ZARZĄD TRANSPORTU MIEJSKIEGO

nasz znak ZTM/NU-4/p - 3/1 - 08/MK

W związku z uzyskaniem informacji o wszczęciu przez Wojewodę Mazowieckiego postępowania w sprawie o wydanie decyzji o lokalizacji drogi dla inwestycji polegającej na budowie drogi ekspresowej S-8 w ciągu drogi krajowej nr 8 (Trasa Armii Krajowej) na odcinku Al. Prymasa Tysiąclecia w Warszawie – ul. Piłsudskiego w Markach, w imieniu Zarządu Transportu Miejskiego zwracam się z uprzejmą prośbą o wsparcie działań umożliwiających w przyszłości przeprowadzenie linii tramwajowej wzdłuż ul. Modlińskiej przez węzeł tej ulicy z Trasą Toruńską.

W odpowiedzi na pismo z dnia 5 listopada 2007 r., Zarząd Transportu Miejskiego uprzejmie informuje, że przedstawiony *Projekt budowlany przebudowy Trasy Armii Krajowej na odcinku al. Prymasa Tysiąclecia – ul. Piłsudskiego (w Markach) wraz z węzłem Modlińska* opiniuje z następującymi uwagami:

1. kopia pisma ZTM/PP2-656/40/4-07/JC z dnia 13 grudnia 2007 roku
2. kopia pisma ZTM/PP2-656/25/4-07/JC z dnia 12 grudnia 2007 roku
3. wizualizacja możliwego wariantu modyfikacji rozwiązań drogowych fragmentu węzła Trasy Toruńskiej z ul. Modlińską

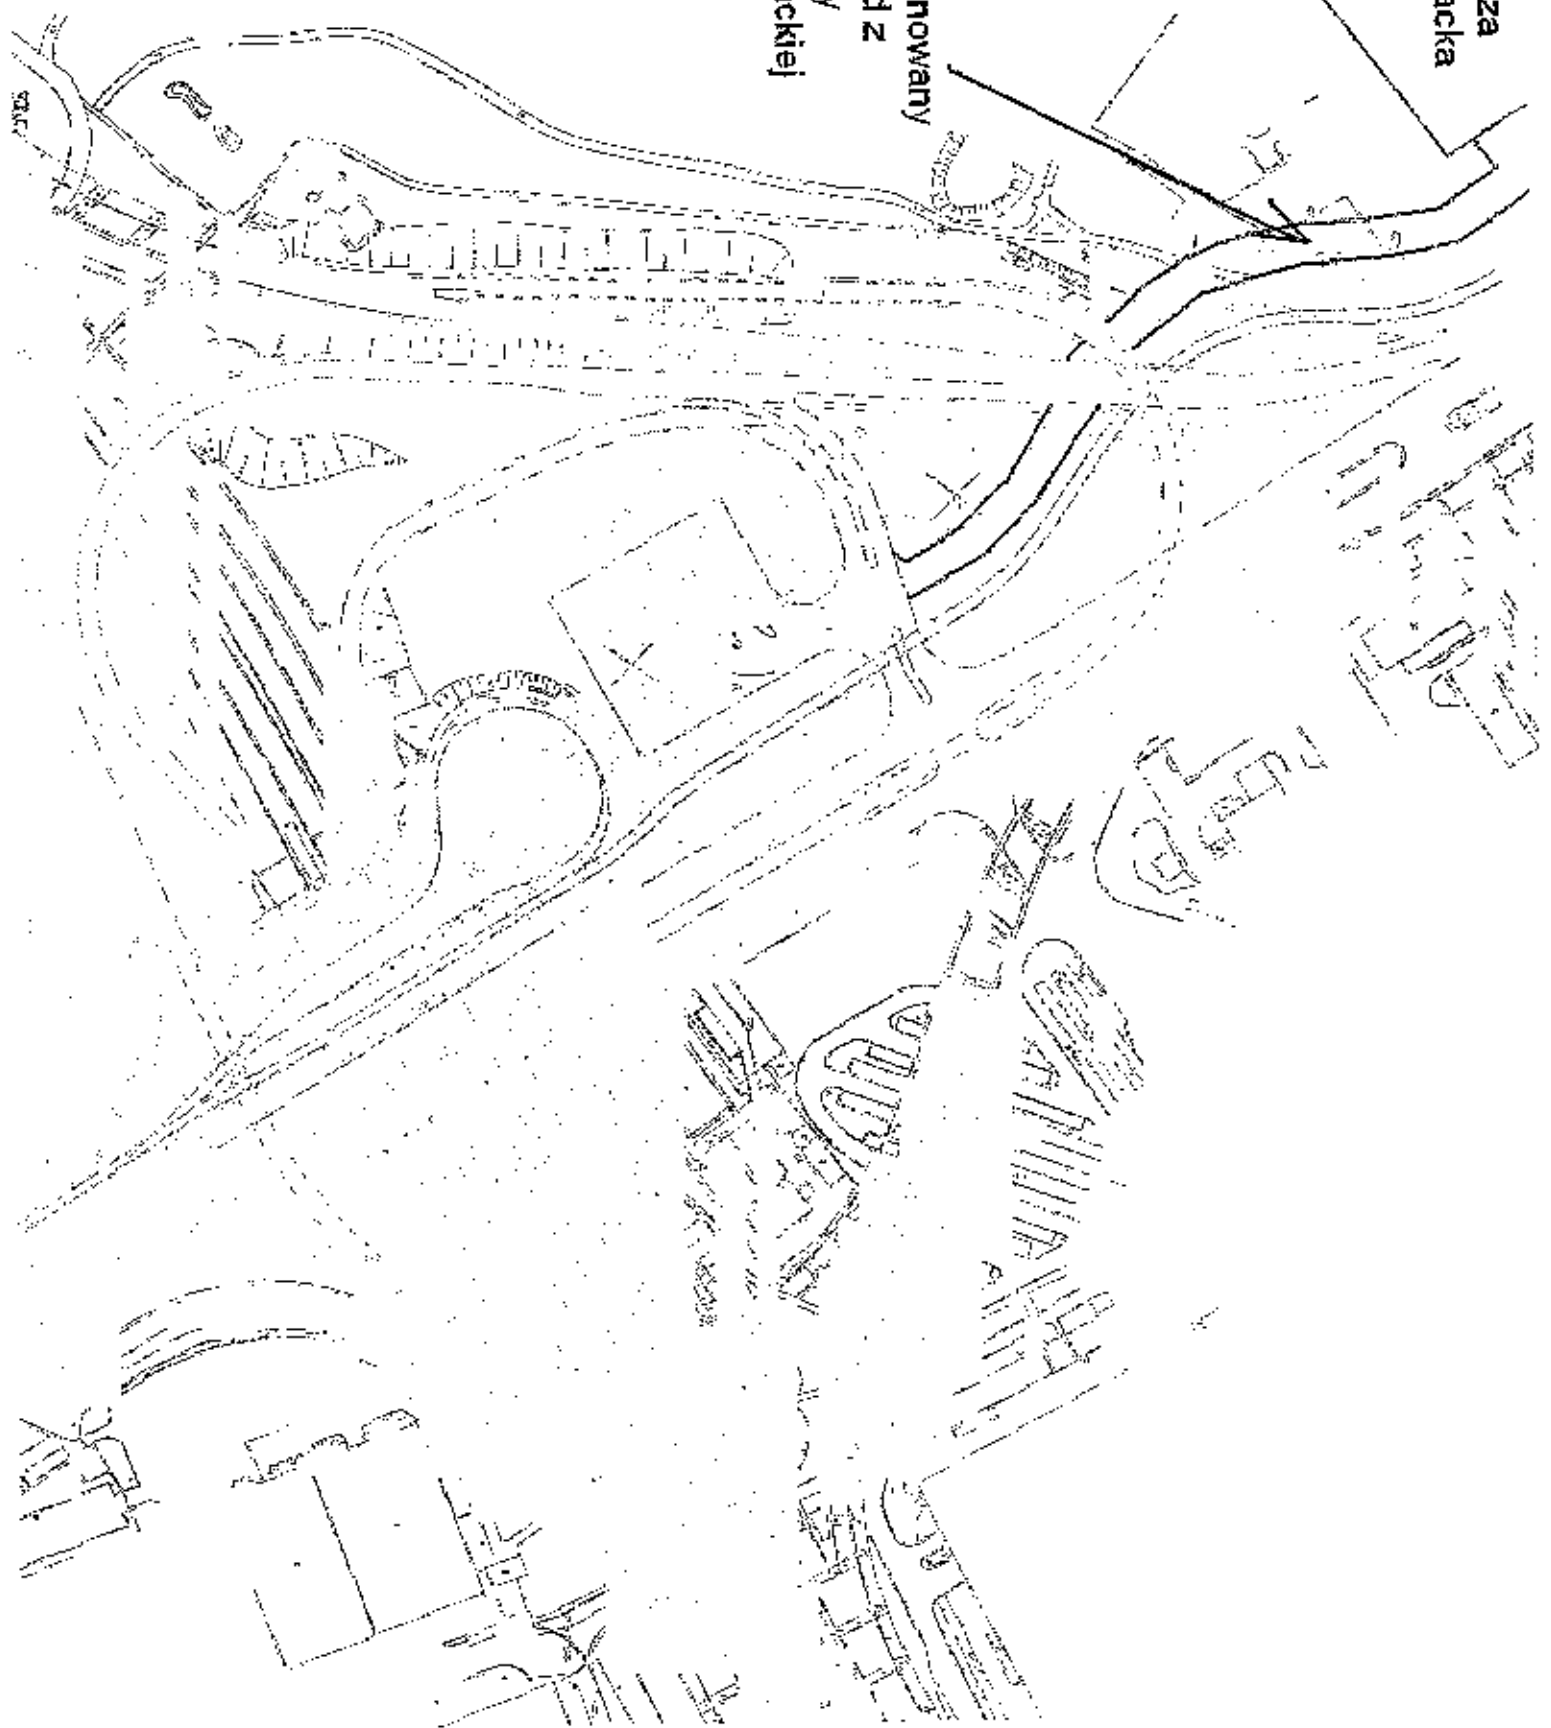
1. Uwzględnienie przy przebudowie łącznicy relacji Modlińska - most i Modlińska – Marki konieczności podniesienia istniejącej jezdni o ok. 1m. Jednocześnie niezbędne będzie wykonanie odpowiedniej przebudowy wyjazdu z jednostki Straży Pożarnej przy ul. Modlińskiej na tę ulicę poprzez podniesienie tego wyjazdu od budynku Straży do jezdni lub poprzez wyprowadzenie wyjazdu ze Straży (pod istniejącą łącznicą) do rejonu skrzyżowania ul. Modlińskiej z ulicą prowadzącą do placu manewrowego nauki jazdy (uliczka w odl. ok. 70 m od ul. Elektronowej) – zał. nr 3.

2. Przeniesienie wjazdu na most Grota z ul. Jagiellońskiej z jej lewej strony (jak to jest obecnie), na prawą, tak aby zjazdy i wjazdy na trasę odbywały się tylko z prawej strony ul. Jagiellońskiej.
3. W związku z postulatem podniesienia łącznicy z ul. Modlińskiej na most i w kierunku Marek o ok. 1m wskazane jest podobne podniesienie estakady prowadzącej z ul. Jagiellońskiej na most Grota.
4. Uwzględnienie zmiany kształtu jezdni zjazdowej z Trasy Toruńskiej w kierunku ul. Jagiellońskiej w taki sposób, aby prowadziła ona do wspomnianego już wcześniej skrzyżowania ul. Modlińskiej z ulicą prowadzącą do placu manewrowego.

Remiza
strażacka

proponowany
wyjazd z
remizy
strażackiej
